KONCEPCJA PROJEKTOWA- LOKALIZACJA ZIELONEJ ŚCIANY

PROJEKTOWANE ZMIANY W ZAKRESIE
PROJEKTU KONCEPCYJNEGO

<div>47-100 Strzelce Opolskie, ul. Jana Płychnia 6/14 www.graf-tech.pl tel. (77) 461 25 97, tel. 882-444-777, e-mail: biuro@graf-tech.pl</div> <div>GRAF USŁUGI PROJEKTOWE NADZORY BUDOWLANE NIERUCHOMOŚCI</div>		
TEMAT:	KOMPLEKSOWA TERMOMODERNIZACJA BUDYNKÓW SALI GIMNASTYCZNEJ Z BUDYNKIEM SZKOŁY ORAZ PRZEDSZKOŁA WRAZ Z WYMIANĄ INSTALACJI ELEKTRYCZNEJ I INSTALACJI C-O, REMONTEM INSTALACJI KANALIZACJI SANITARNEJ, INSTALOWANIEM URZĄDZEŃ FOTOWOLTAIICZNYCH ORAZ PRZEBUDOWĄ DACHU ŁĄCZNIKA W MIEJSCOWOŚCI KROŚNICA.	
RYSUNEK:	PROJEKT KONCEPCYJNY ŚCIANY ZIELONEJ	
LOKALIZACJA:	KROŚNICA , DZ. 172; 174/1	
INWESTOR:	Gmina Izbicko ul. Powstańców Śląskich 12, 47-180 Izbicko	
RYS.: PK-1	SKALA: 1:100	DATA: 03.2024
OPRACOWANIE: inż. Grzegorz Szober

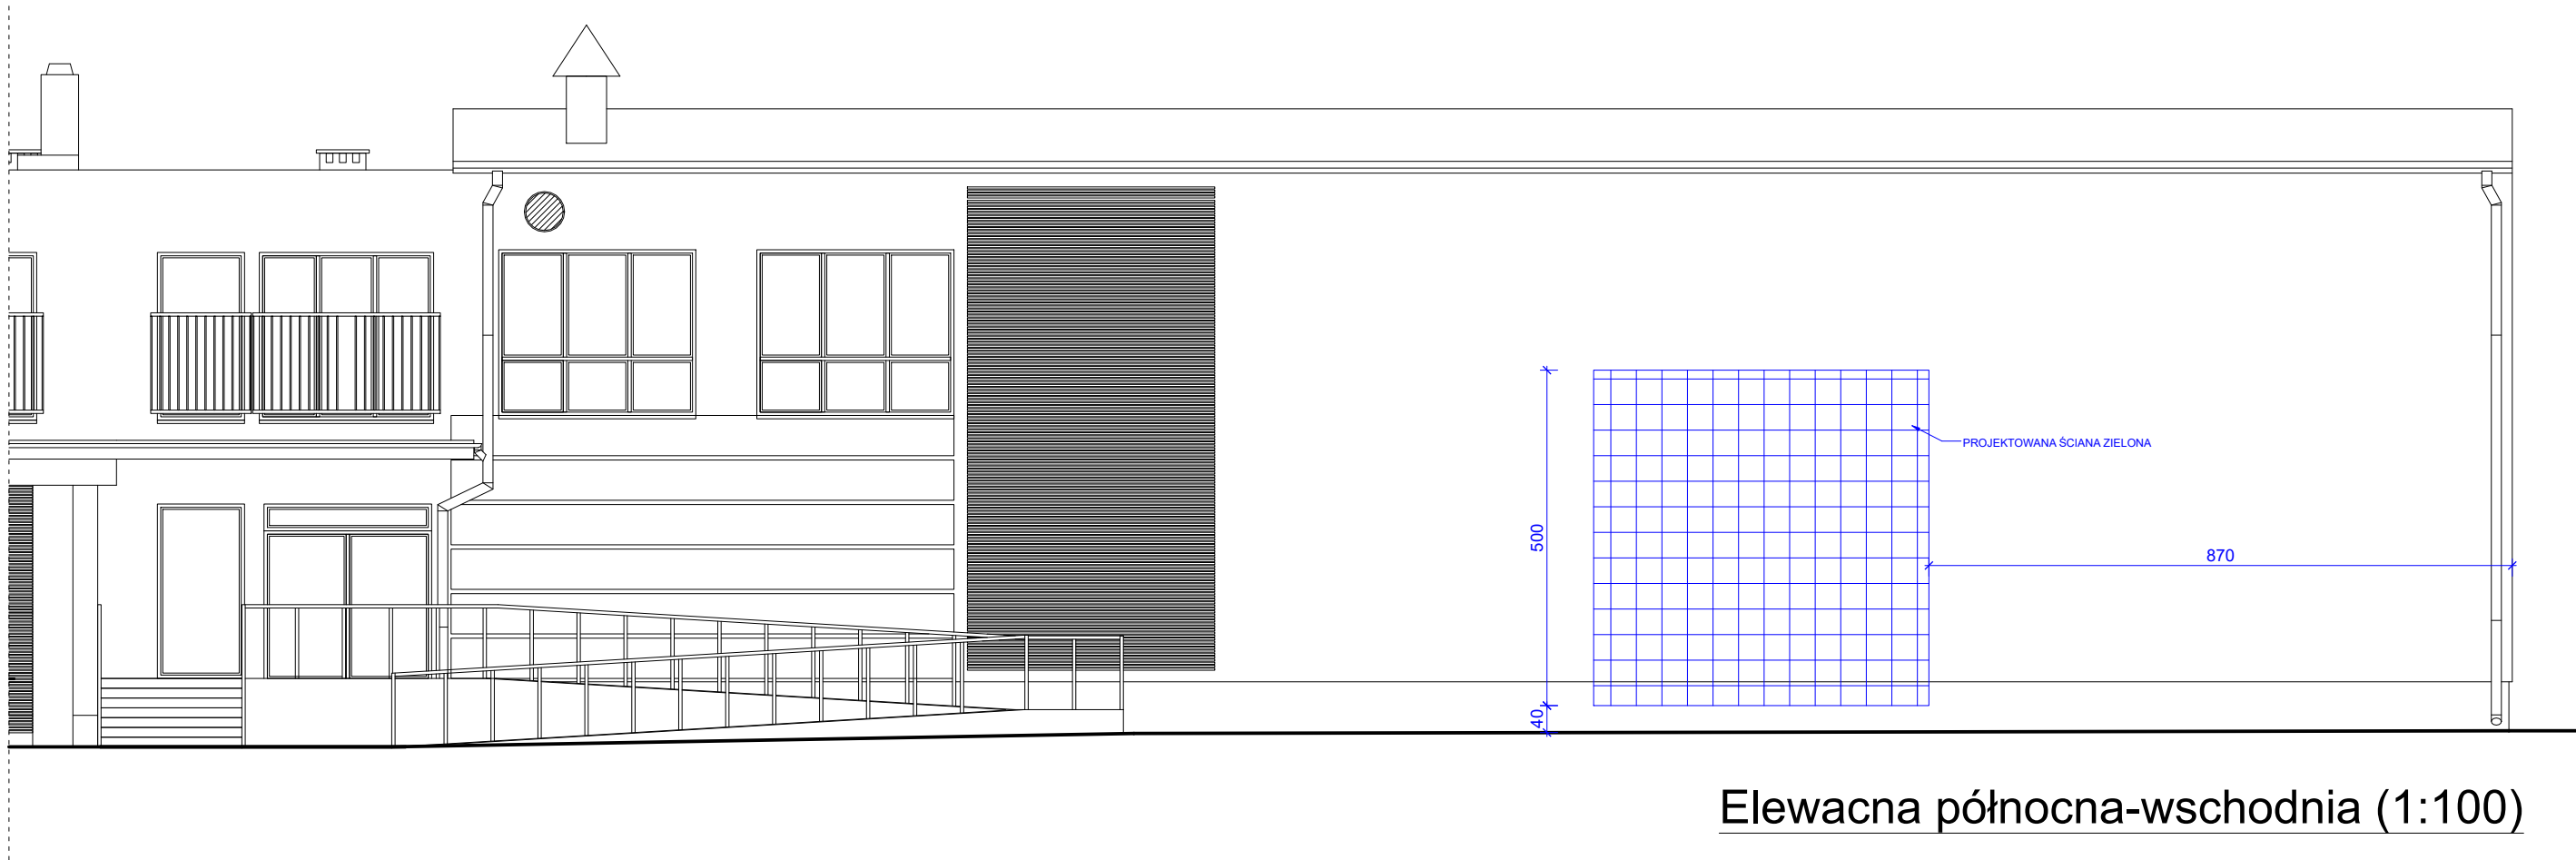
UWAGA:
NALEŻY DOKONAĆ WIZJI LOKALNEJ.
I PORÓWNAĆ ZE STANEM ISTNIEJĄCYM.
